Turbo
 830323-todos
Aplicación
 VAG 2.0L TDI (BMT, CXFA) Euro 6

Sustitución de los turbos 830323-all

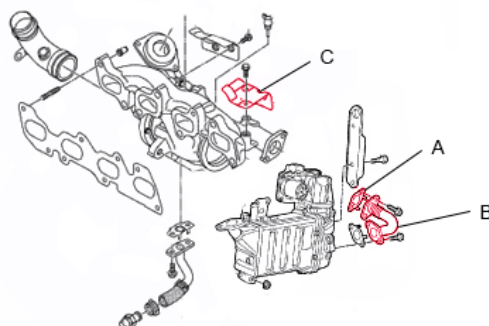
La sustitución de estos turbos debe hacerse según la siguiente tabla:

Estos dos turbos usan un tubo de conexión a la válvula EGR y un protector de calor diferentes:

El kit de sustitución 227200 contiene todas las piezas necesarias (A,B y C) cuando sustituimos el turbo 830323-todos por el 873767-5001S
